# FORTI, VIA ACHILLE

# 1067

## Descrizione prestazionale dell'intervento

## Foto del rilievo

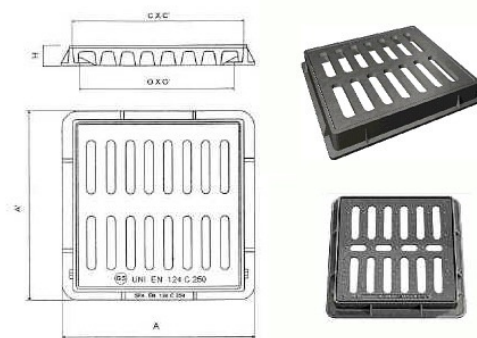
**Sostituzione** della caditoia con nuovo manufatto che verrà incassato e reso perfettamente complanare al pavimento. La caditoia non dovrà presentare fessure tali da costituire ostacolo o pericolo rispetto a ruote, tacchi o bastoni. I vuoti non potranno essere attraversati da sfere di diametro superiore ai 20 mm (preferibilmente non superiore a 15 mm); eventuali fessure parallele dovranno essere poste in senso ortogonale alla principale direzione di marcia.

Occorre fare una buona rasatura della finitura superficiale per evitare di creare altre criticità sulla pavimentazione per le persone con difficoltà motorie.

Caditoia inadeguata
